## Rapport de contrôle d'installations électriques à basse et à très basse tension

RÉF. 166/2026/62120/D01:1

DATE DU CONTRÔLE 13/04/2026 (08:30 - 09:20) AGENT VISITEUR David Mathieu  
ADRESSE DU CONTRÔLE Tienne de Biesme 5 - 5640 Mettet TYPE DE CONTRÔLE Visite de contrôle (6.5.)

Adresse de l'installation	Tienne de Biesme 5 - 5640 Mettet
Type de locaux	Unité d'habitation
Objet du contrôle	Demande dans le cadre d'une vente
Propriétaire	JM Degraeve
Responsable des travaux	non communiqué
Dérogations applicables/appliquées	Installations électriques domestiques ancien RGIE (8.2.2.)

Schéma(s) unifilaire(s) de l'installation

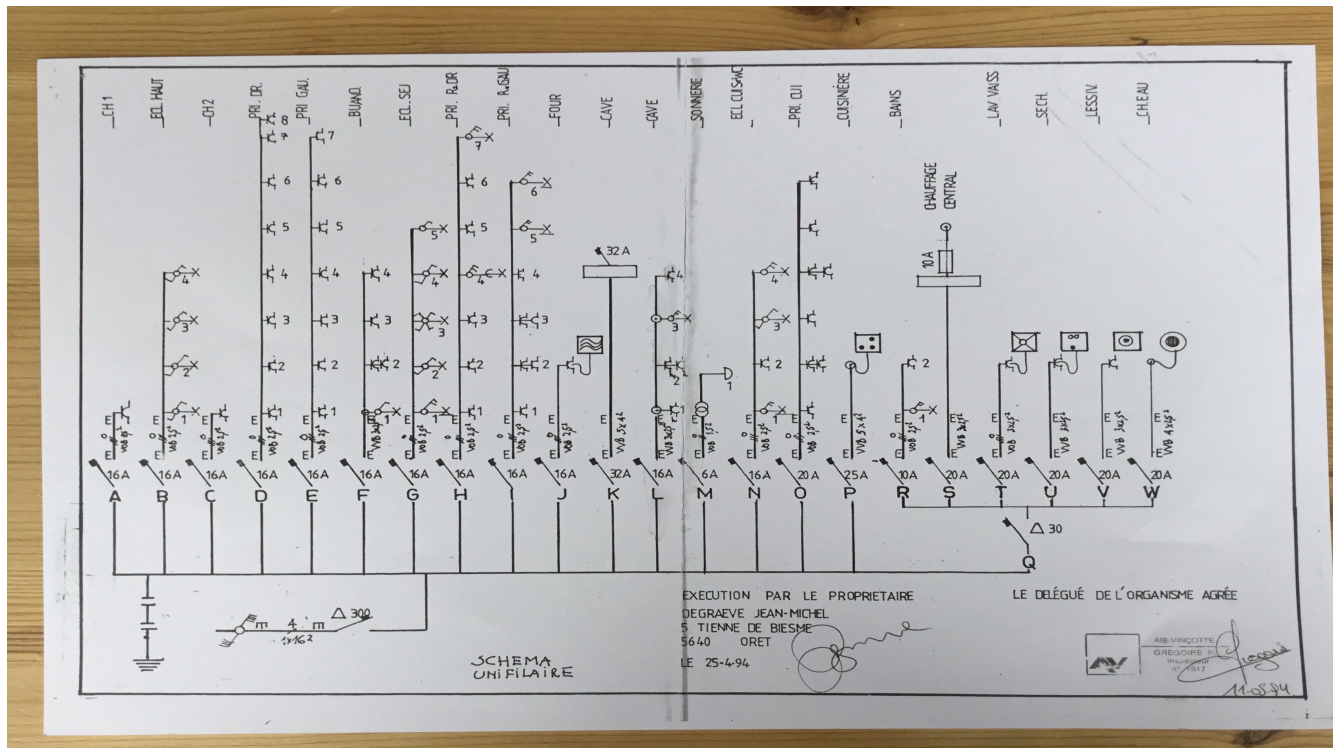
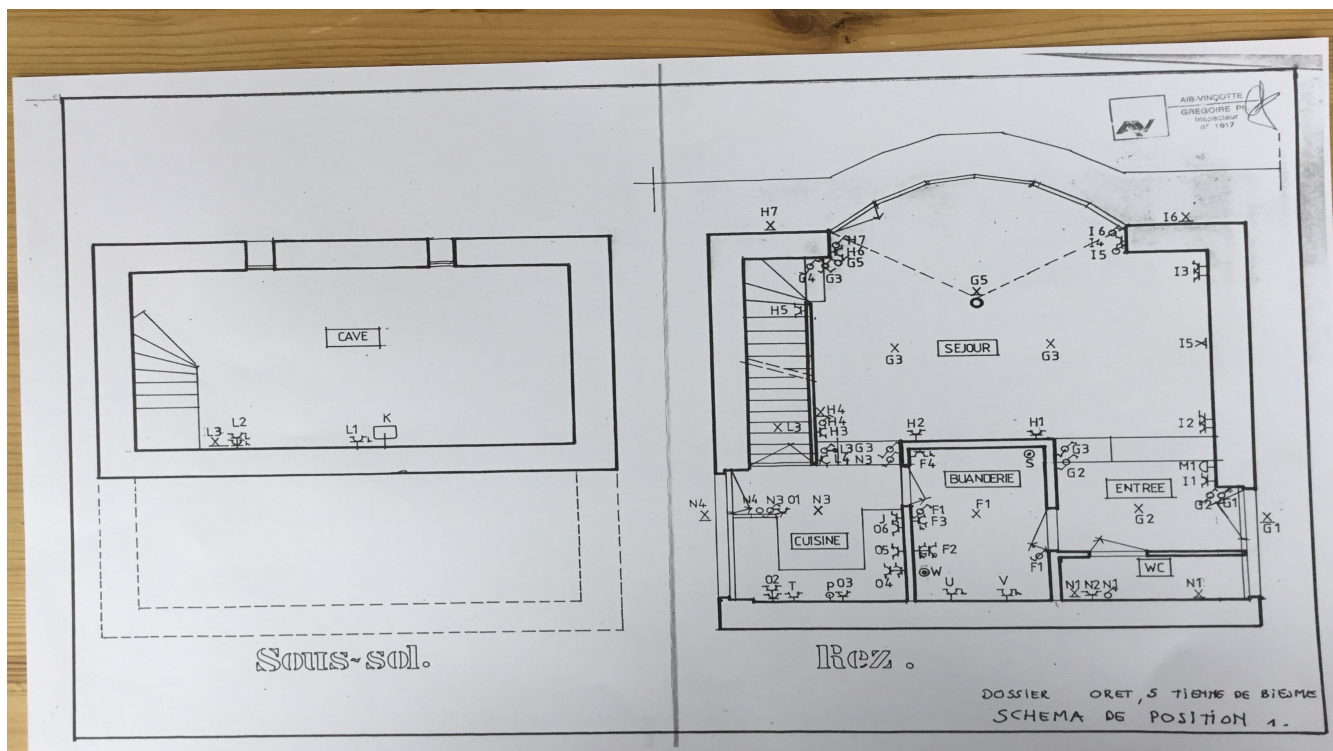
- Les schémas unifilaires et plans de position ne correspondent pas à la réalité. - 3.1.2.;6.4.6.;6.5.7.;9.1.2.
- La continuité du PE vers les contacts de terre des socles de prise et/ou vers des appareils de classe 1 à poste fixe et/ou des liaisons équipotentielles (principales, supplémentaires) n'est pas réalisée. - 6.4.6.4.;6.5.7.2.
